# Printplaat Quadrante

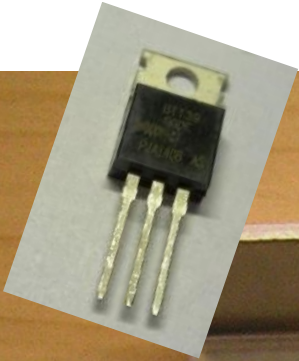
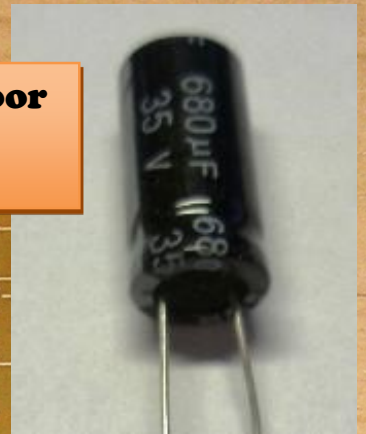
**Vervang de Triac door de BT 139 600E**

**Vervang de Elco door 680uF 35V**

**Vervang de condensator door 0,47uF MKP X2 polyester condensator**
